**ATTIVITÀ ISPETTIVA STRAORDINARIA
AI SENSI ART.29 DECIES COMMA 4
D. LGS 3 APRILE 2006 N. 152 E S.M.I.
INSTALLAZIONE
GEDIT SPA
DI MONTICHIARI (BS)**

RELAZIONE FINALE

Dicembre 2016

Figura 1 Pannello di controllo gestione impianto biogas

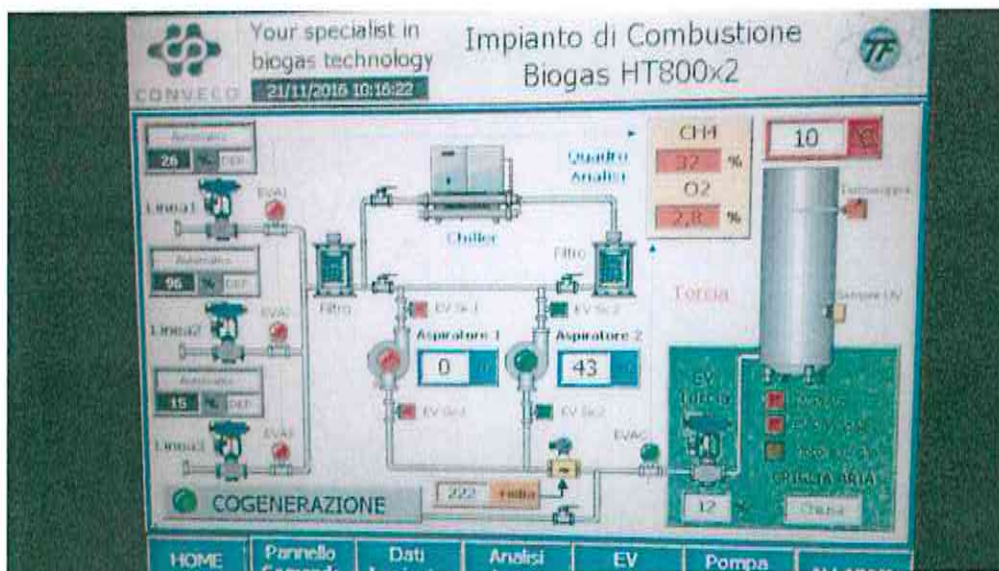
Sul display della centrale di cogenerazione vengono riportati i dati della temperatura, % metano, % Ossigeno. I dati vengono gestiti dal PLC di controllo del sistema di cogenerazione. L'immagine conferma che la torcia al momento della verifica era spenta (segnali luminosi corrispondenti a EV Pilota e EV Principale di colore rosso, nonché temperatura al camino pari a 10°C corrispondenti alla temperatura ambiente). In caso di accensione della torcia i segnali luminosi dovrebbero essere di colore verde e la temperatura in uscita prossima ai 1000 °C.
